# 入札・契約に係る情報（変更契約等の内容について）

物件名称	令和7年度第3工区工事
履行場所	藤井寺市古室2丁目地内
契約者	(商号) (有)前岡住宅設備 (住所) 大阪府藤井寺市御舟町3-37 (代表者) 代表取締役 前岡 宏和
物件概要 (変更後の内容)	管きょ工 L=489.2m 開削工 Vuφ200 L=464.2m 圧送工 WEETDA W100 L=25.0m マンホール工 1式 汚水ます及び取付管工 1式 付帯工 1式 マンホールポンプ工 1式

# 変更理由書

# 別紙1

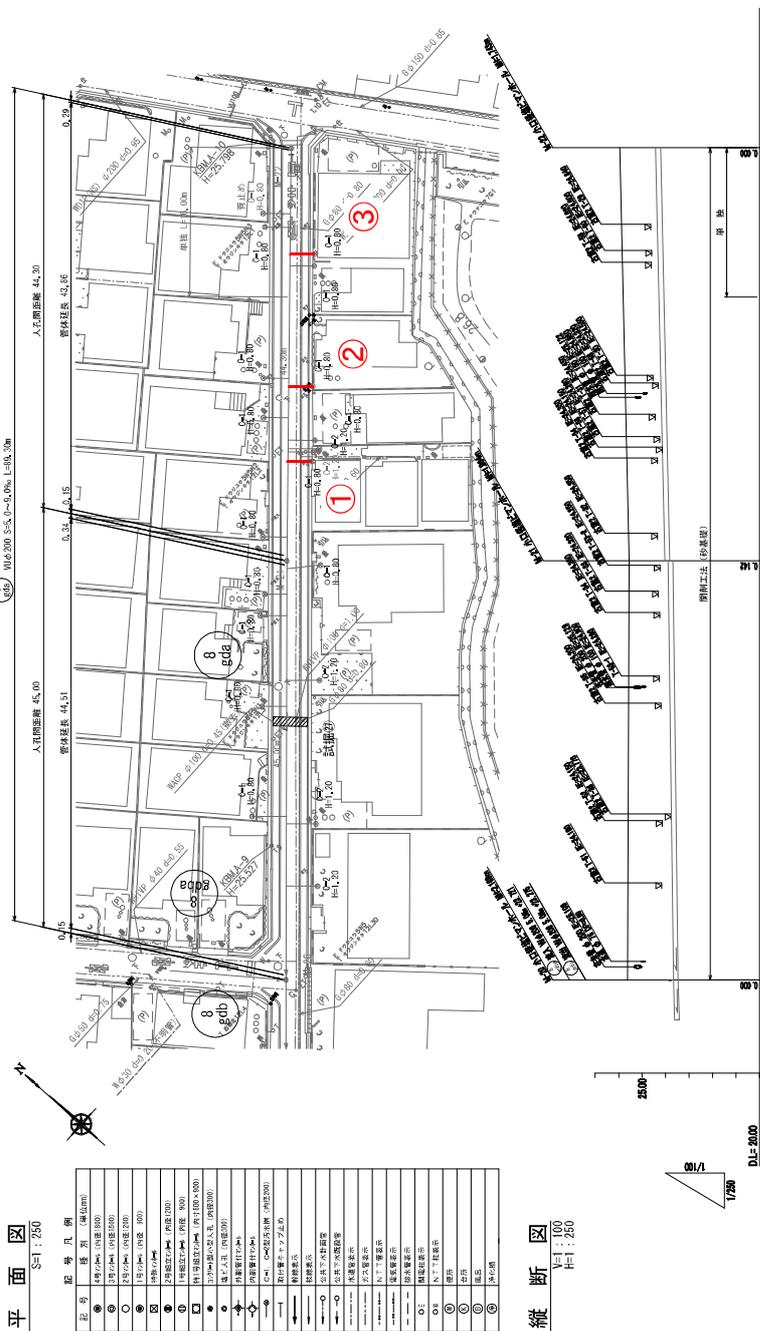
## (1) 取付管およびます工の変更について（別紙1）

- ・別紙図面記載の場所で所有者より下記内容の要望がありました。
  - ①浄化槽位置に設置してほしい（公共汚水柵設置場所が狭隘になり設置不能）
  - ②建物を解体する予定があり、立ち上げをしないでほしい（破損の恐れがある）
  - ③浄化槽位置に設置してほしい（公共汚水柵設置場所が狭隘になり設置不能）
  - ⑤建替え予定があり、立ち上げをしないでほしい（破損の恐れがある）

上記理由により公共汚水柵設置4箇所減少

別紙図面記載の④において汚水柵設置申込書は提出されているが連絡が取れず、設置希望位置にガス、水道の引込があり公共汚水柵の設置は不可能。そのため最小限で東にずらし、設置を行ったが、花壇の真下となり設置には花壇の撤去が必要な為、公共汚水柵1箇所減少

上記により公共汚水柵設置5箇所減少かかる金額の減額変更を行うものです。

保護コンクリート断面図

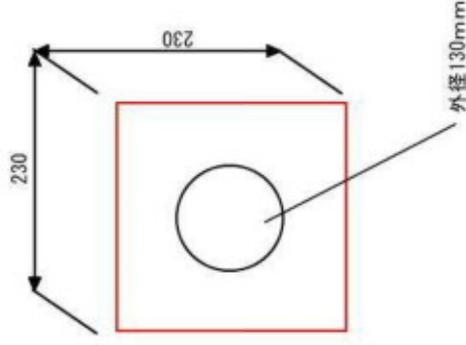
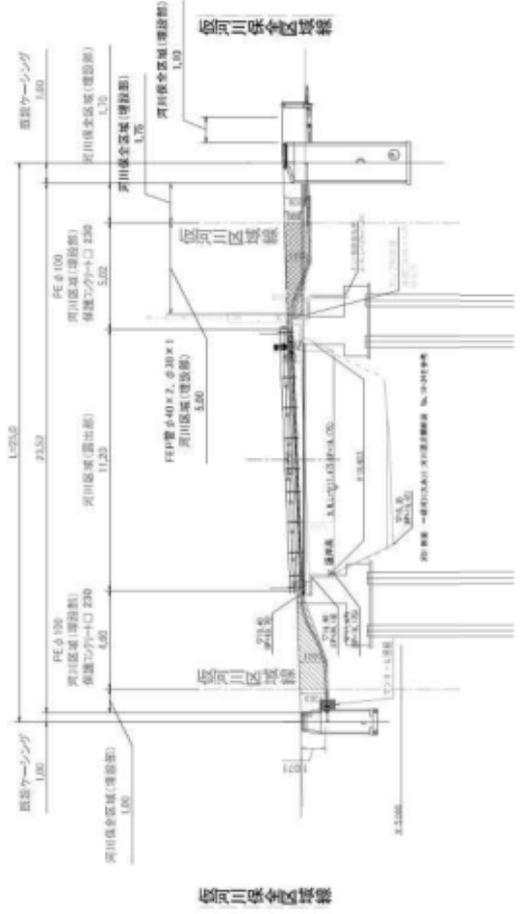
## (3) 河川区域の圧送管防護について（別紙2）

河川管理者より河川区域の圧送管について下記指示がありました。

- ・河川区域の圧送管について堤体の保護を目的としてコンクリート360度巻きを行うこと。
- ・コンクリート巻きは管より被り50mmとすること。

上記内容よりコンクリート幅230mm、高さ230mm、延長両側2.1m（管外径130mm、コンクリート被り両側100mm※方側50mm）の打設が必要となりました。

上記により防護コンクリートにかかる金額の増額変更を行うものです。
